改善箇所説明図

基準不適合発生箇所

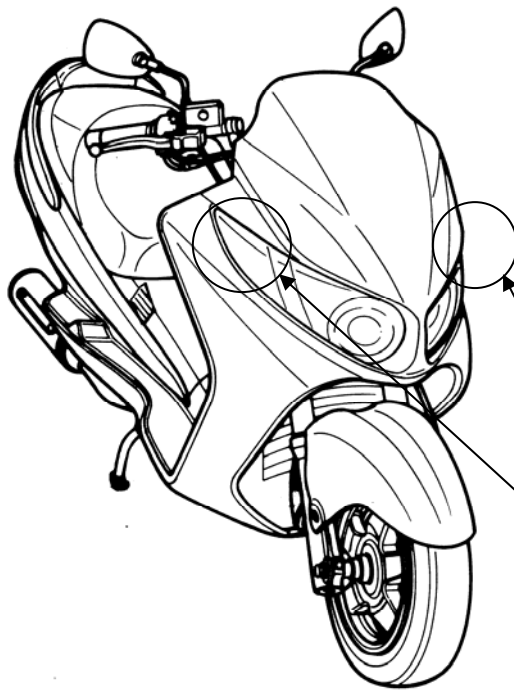
非常点滅表示灯の電気回路が不適切なため、前面の非常点滅表示灯が適切に点滅しない。
